**Oggetto: Procedura di Valutazione di impatto ambientale nazionale, ai sensi dell'art. 23 del D. Lgs. 152/2006, s.m.i., relativa al progetto denominato Terminal GNL nel Porto Canale di Cagliari**

**(Impianto di stoccaggio e rigassificazione di GNL). Proponente: ISGAS Energit Multiutilities S.p.A. Autorità Competente: Ministero dell'Ambiente e della tutela del Territorio e del Mare.**

**Riscontro in merito alle controdeduzioni alle osservazioni dell'Assessorato della Difesa dell'Ambiente della Regione Autonoma della Sardegna prot. n. 19474 del 19/09/2017.**

Si riporta di seguito l'inquadramento generale nel porto di Cagliari di cui all'elaborato del progetto autorizzativo "**Verifica preliminare di Interesse archeologico**" (file "D\_01\_ES\_07\_VIA\_R00.pdf")

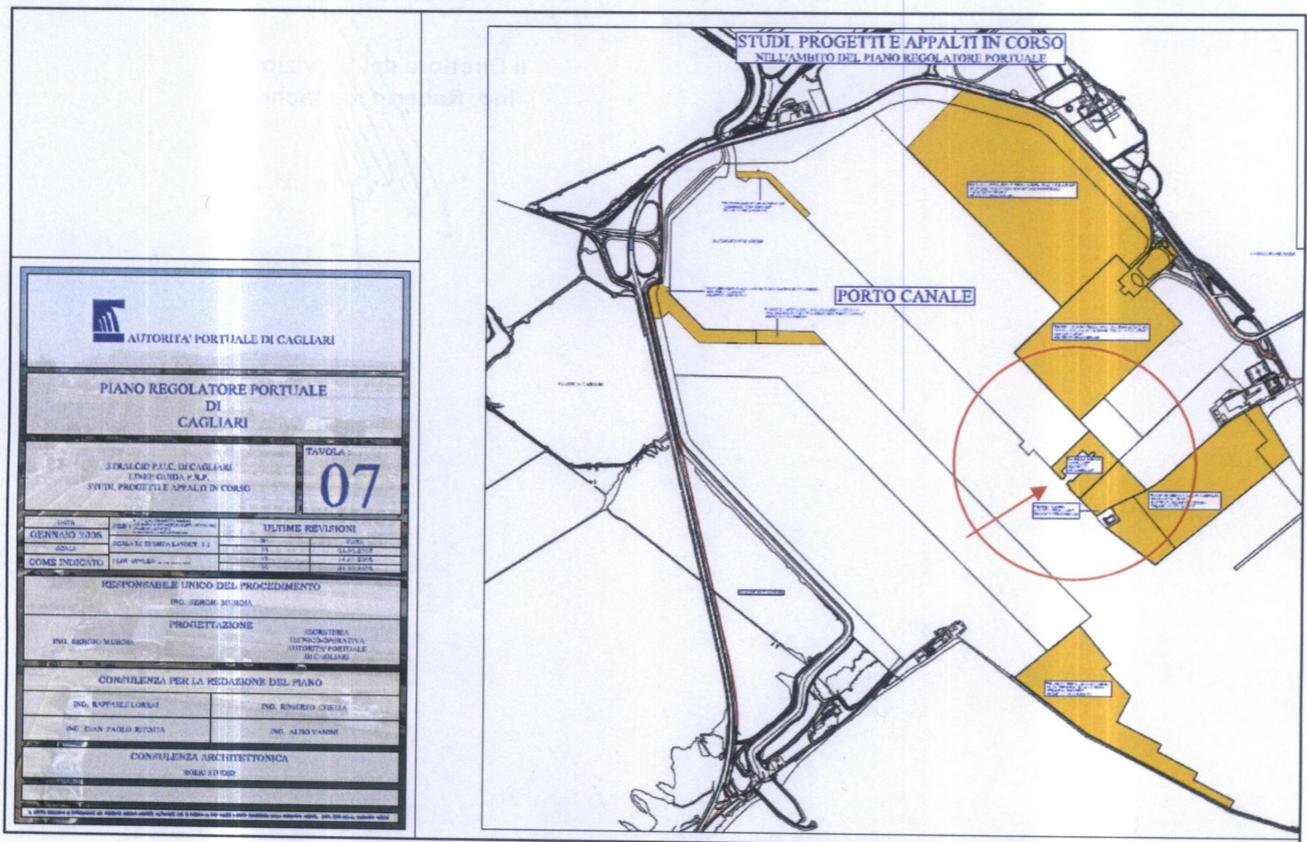
Le possibili interferenze relativamente alle infrastrutture di trasporto programmate di cui all'osservazione della nota del Servizio scrivente prot. n. 7822 del 09/08/2017, sono relative all'area bracci di carico e alla tubazione criogenica, per la realizzazione delle quali ci possono essere interferenze con l'intervento "Darsena servizi ancillari" di cui alla Tav. 07 del PRP sopra citata.

Come già evidenziato al punto precedente, nell'elaborato del progetto autorizzativo "**Relazione generale - 1 - Elaborati tecnici e specialistici**" (file "D\_01\_ES\_01\_GEN\_R00.pdf") nel capitolo dedicato alle interferenze, è riportato che (...) la condotta criogenica di trasporto del GNL lavora ad una temperatura vicina ai - 160 C°, il che richiede particolari accorgimenti in ottica di protezione (...).

Il progetto prevede la posa di un fascio di condotte di lunghezza pari a 777 m lineari ed una larghezza di 2,7 m. Le condotte criogeniche saranno posate all'interno del cunicolo previsto per il passaggio delle tubazioni e la suddetta posa avverrà sia all'interno della banchina che attualmente è utilizzata dalle navi

Ro-Ro, sia lungo l'area in cui è prevista la realizzazione dell' intervento "Darsena servizi ancillari", come emerge dalla tavola di sovrapposizione del PRP vigente di cui sopra.
